**Modulo per la presentazione delle osservazioni per i piani/programmi/progetti sottoposti a procedimenti di valutazione ambientale di competenza statale**

ID: Codice procedura (ID\_VIP/ID\_MATTM):10844

Impianto per la produzione di energia elettrica da fonte eolica, costituito da 6 aerogeneratori della potenza complessiva di 37,2 MW, un sistema di accumulo da 25 MW e relative opere connesse in località "Rempillo" nel comune di Pitigliano (GR).

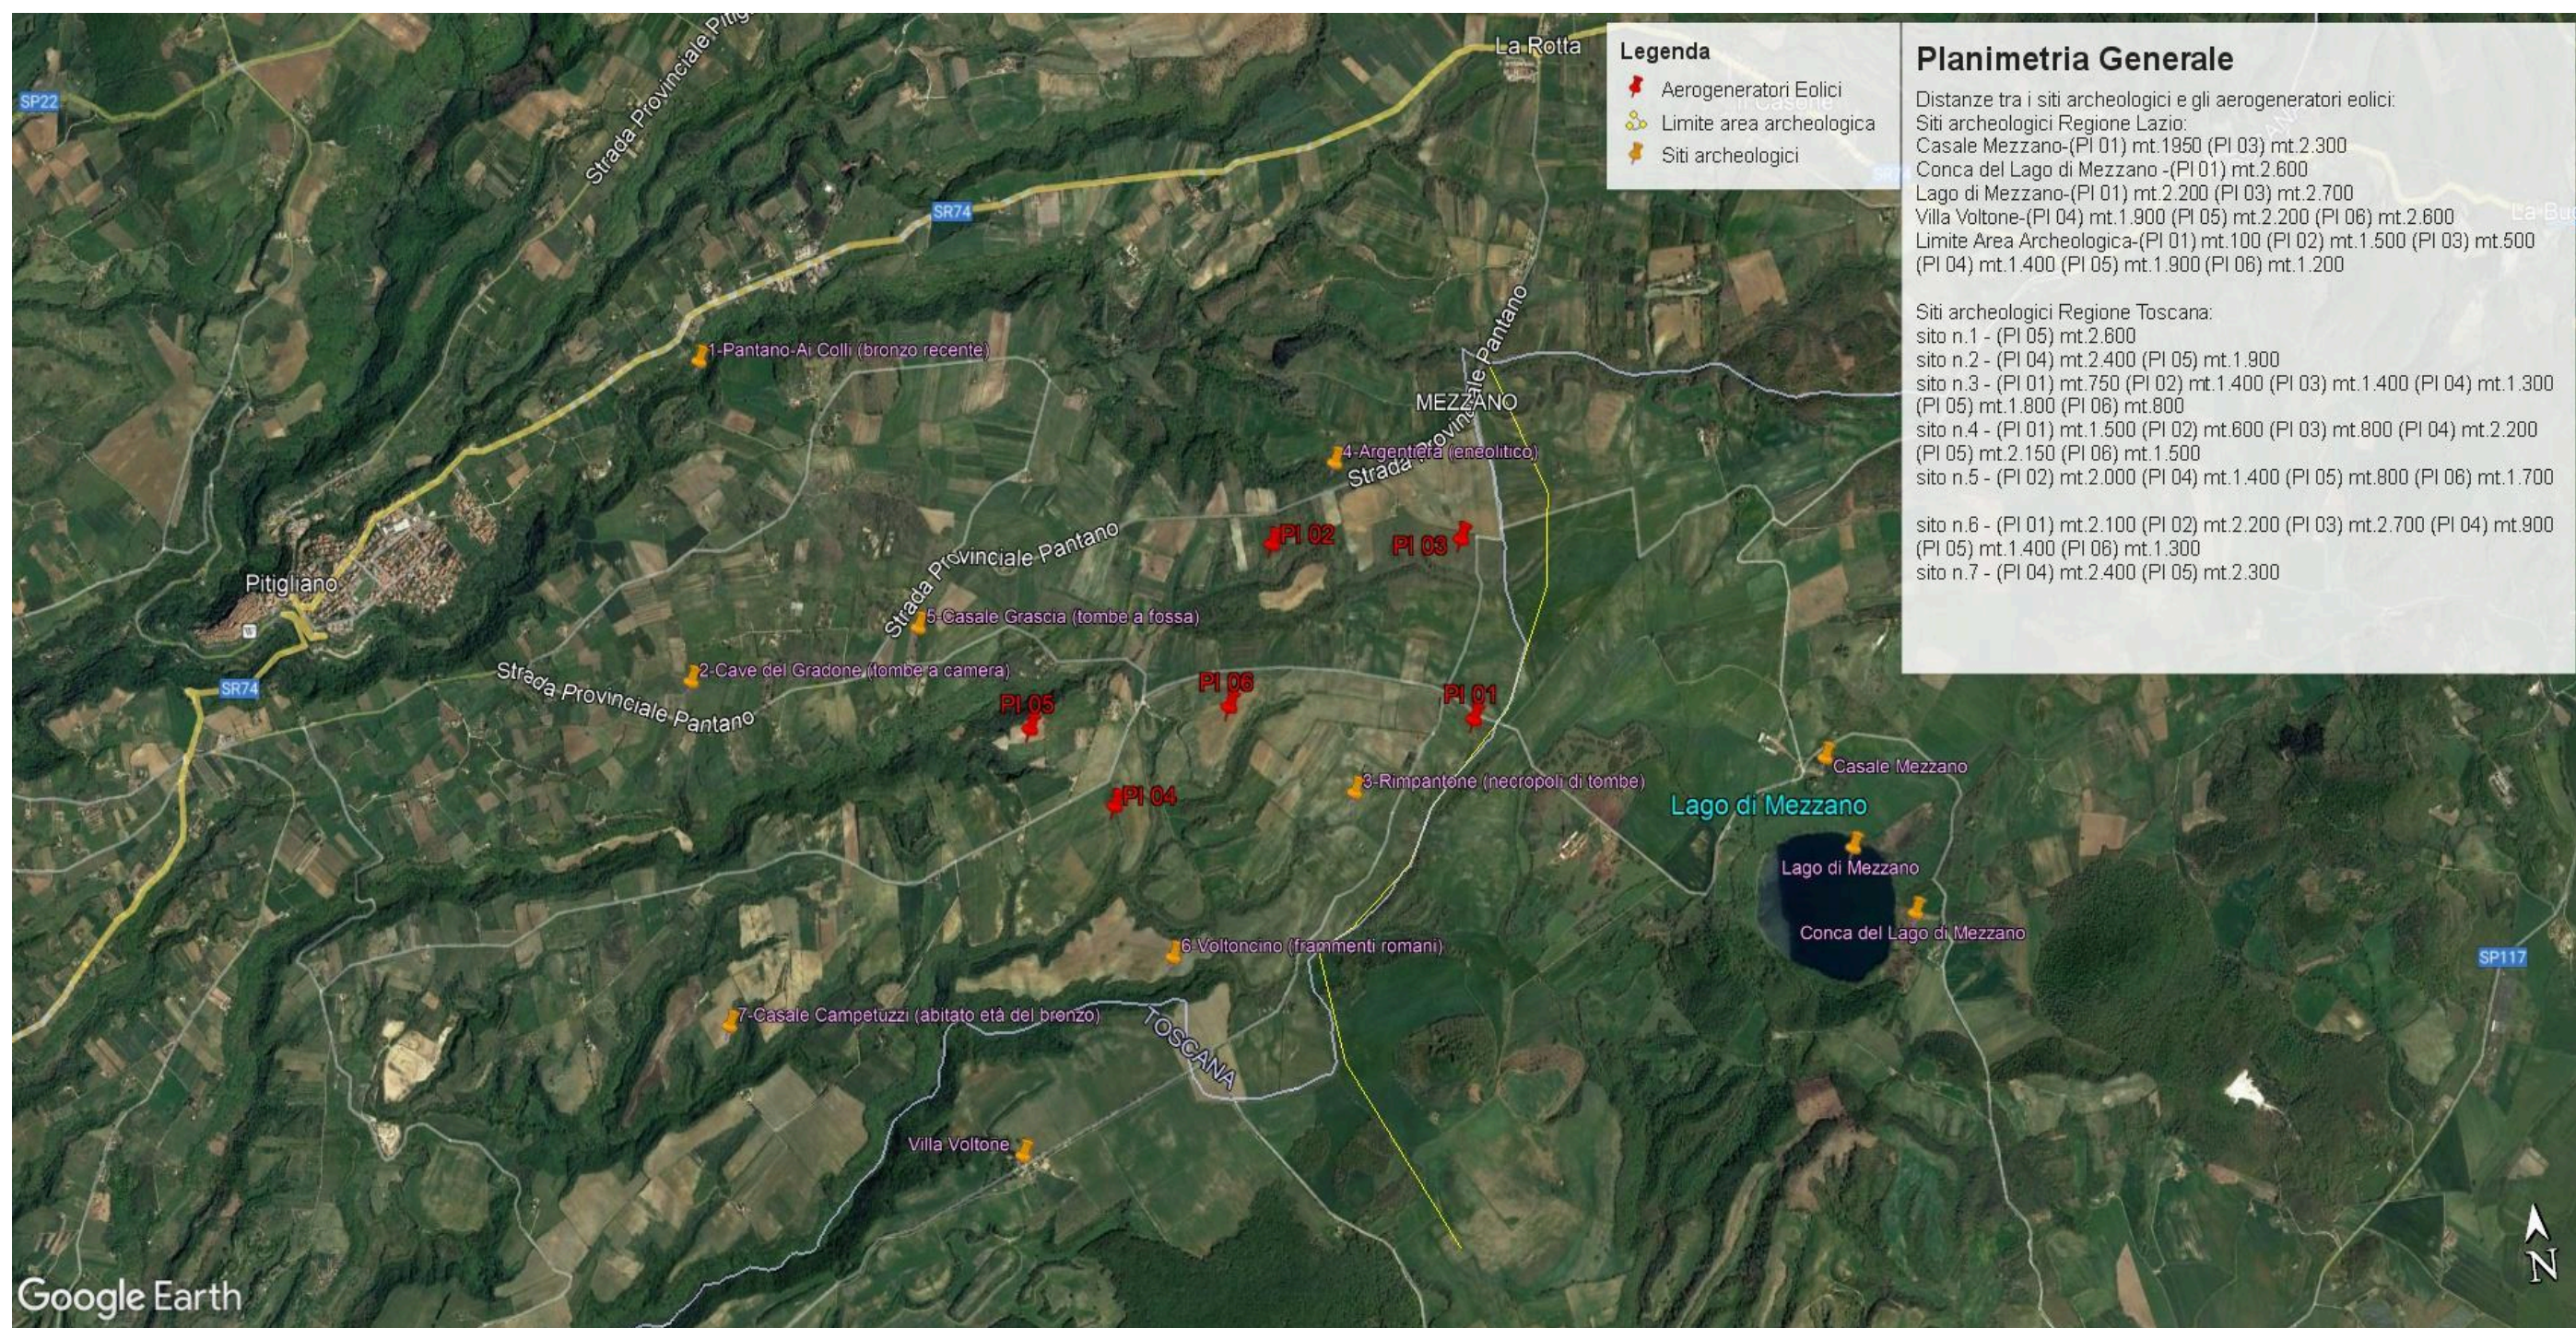
Inoltre, la zona in cui insisterebbe l'impianto eolico industriale Rempillo è compresa nelle fasce di rispetto di 3 km di diversi beni archeologici tutelati dalla parte II del Codice dei Beni Culturali (vedi

Allegato, immagine n. 3). Inoltre le pale P04 e P05 ricadono all'interno di un'area archeologica che la Proponente vorrebbe cancellare per il semplice fatto che non è riportata nel documento regionale ma nel documento provinciale come meglio dettagliato nell'Osservazione n. 5. Alla luce di quanto documentato appare chiaro quindi che la collocazione dell'impianto non ha tenuto conto alcuno dei vincoli dell'area nella quale è stato progettato e l'inserimento dell'impianto eolico nel paesaggio e sul territorio non è corretto (Allegato IV delle Linee guida nazionali di cui al D.M dello Sviluppo economico del 10.09.2010).

**Immagine n. 4** Situazione di saturazione da impianti FER nella provincia di Viterbo. Non sono riportati gli impianti fotovoltaici e agrivoltaici che hanno inciso per buona parte nel cumulo di impianti FER per superare già nel 2023 gli obiettivi del PNIEC assegnati alla Regione Lazio per il 20230.

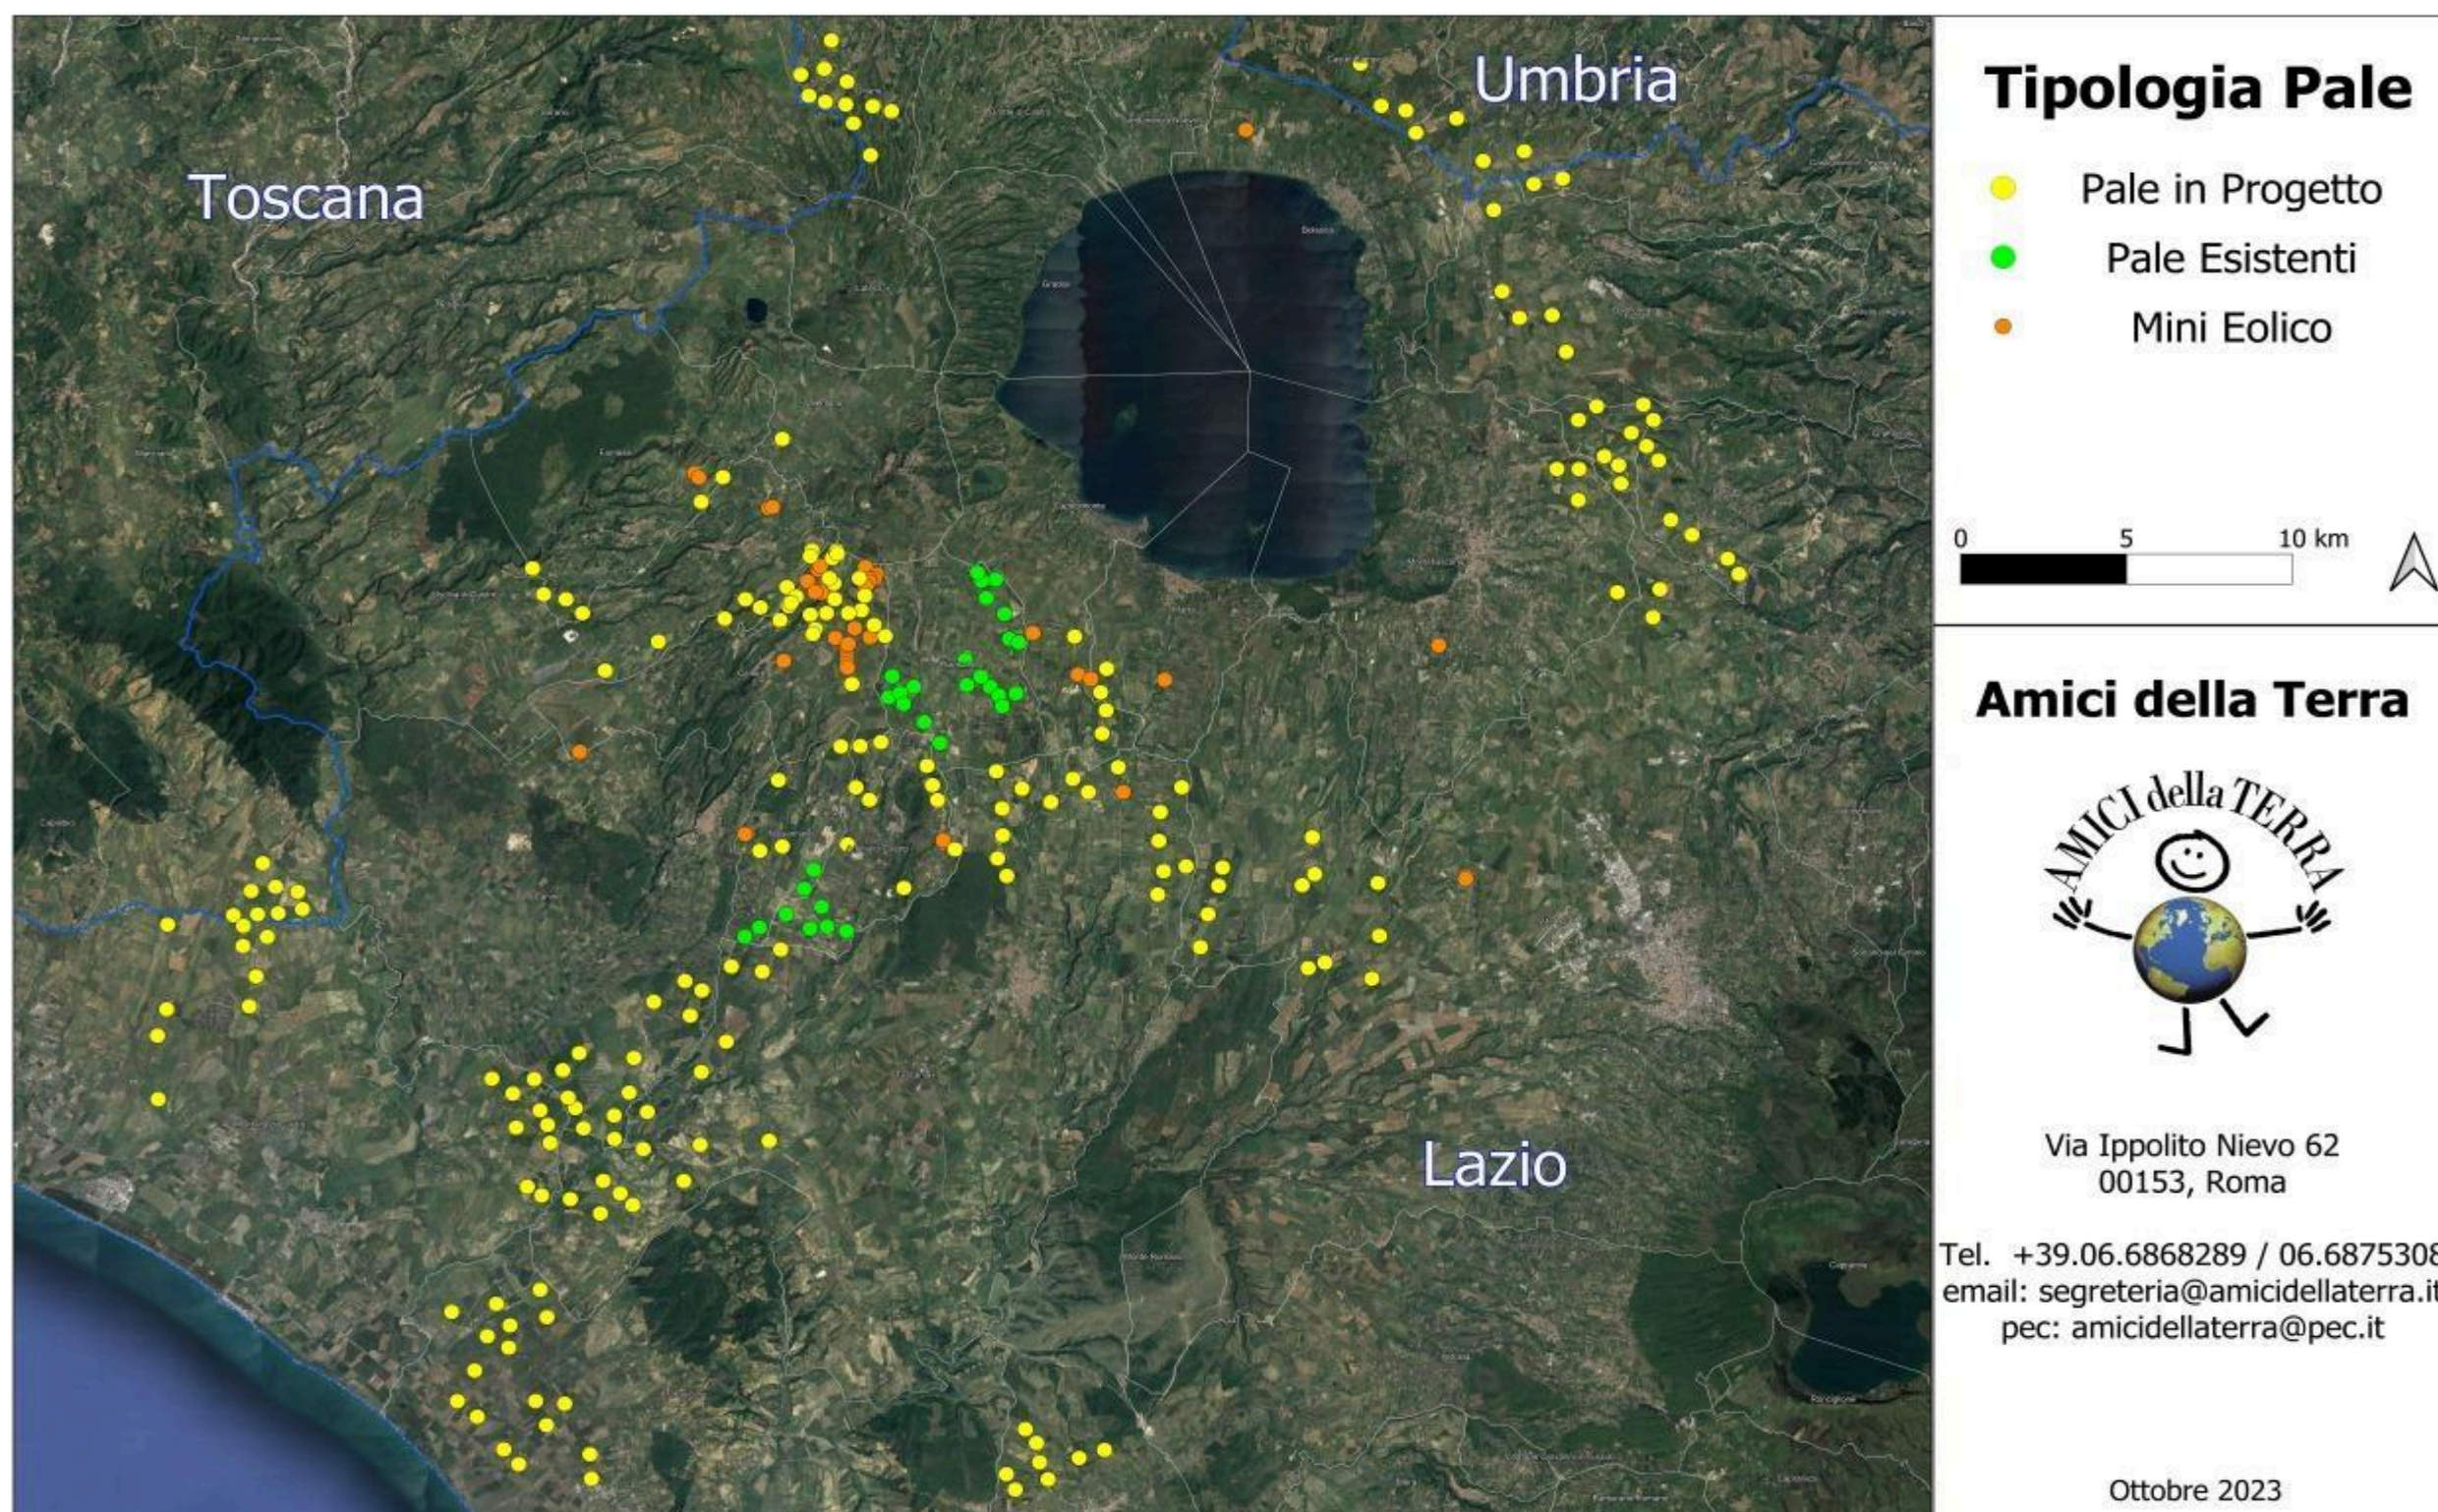
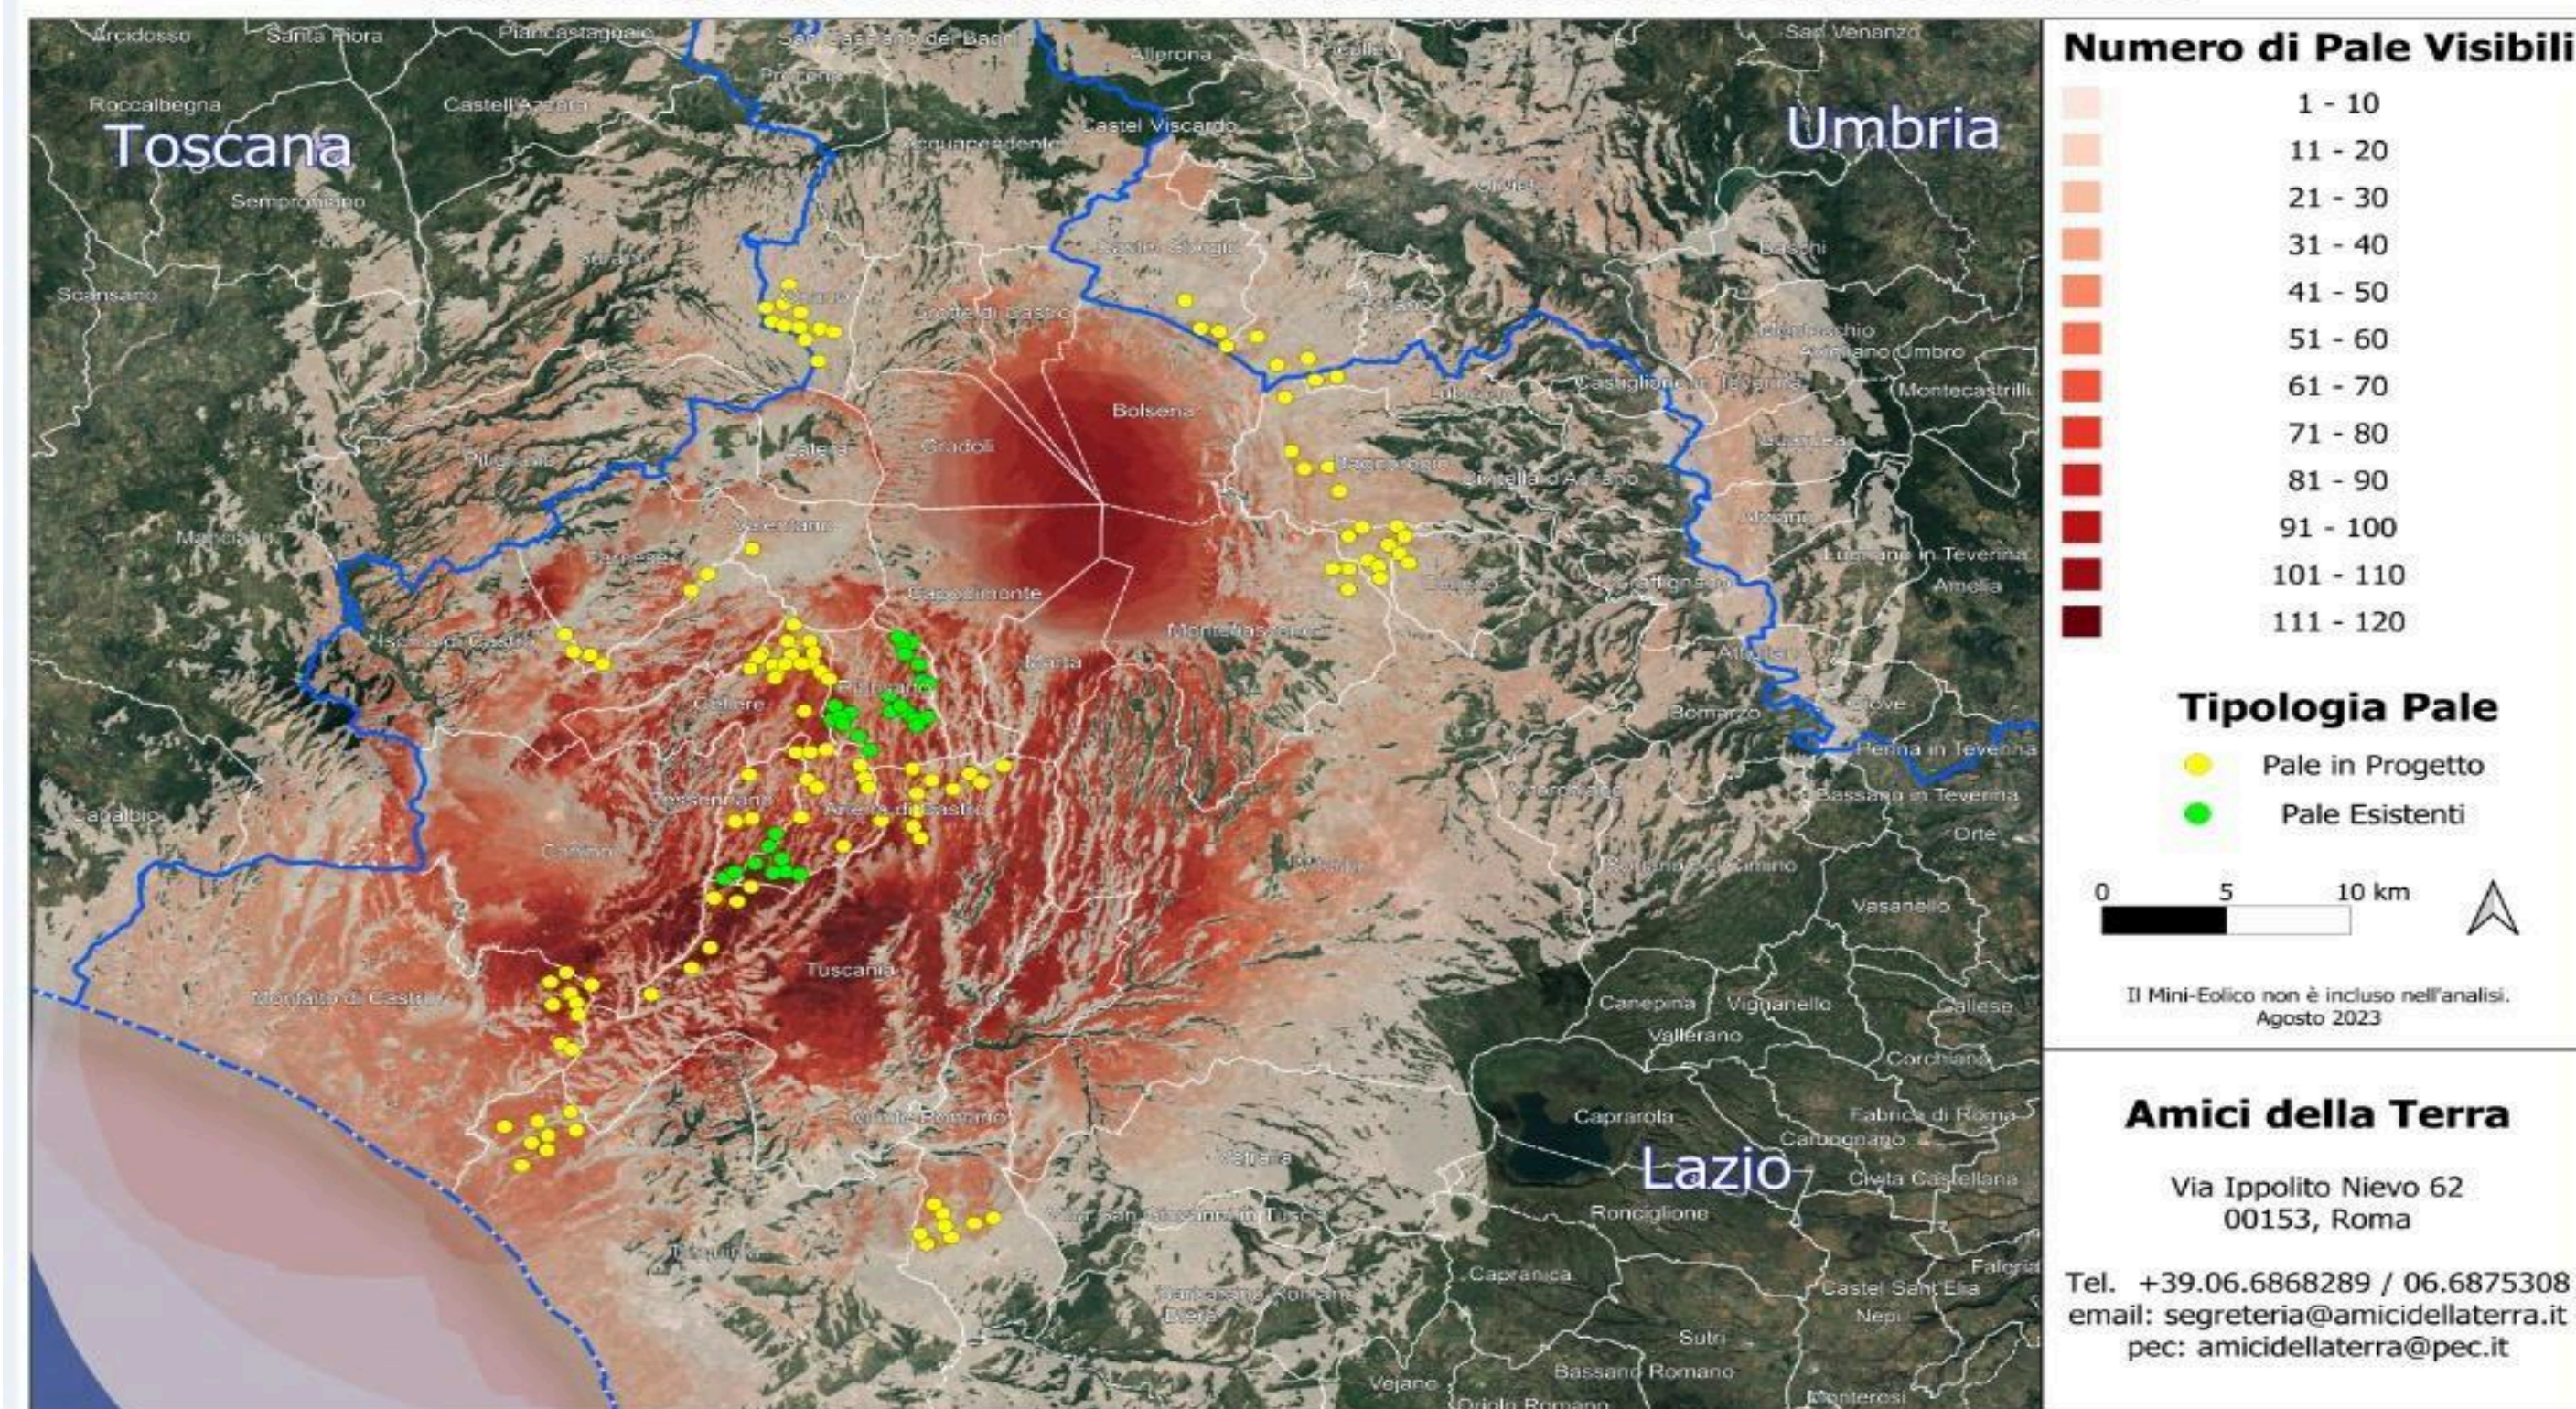
nn. 1 e 2 e crea anche degli impatti negativi anche sui beni naturalistici come verrà dettagliato nell'Osservazione n. 4. Inoltre andrebbe a sommarsi al già enorme cumulo di impianti eolici e fotovoltaici e geotermici che già creano una elevata criticità ambientale nella provincia di Viterbo e interferiscono anche con il territorio toscano come si può vedere dalle immagini nn. 4 e 5 dell'Allegato n. 1.
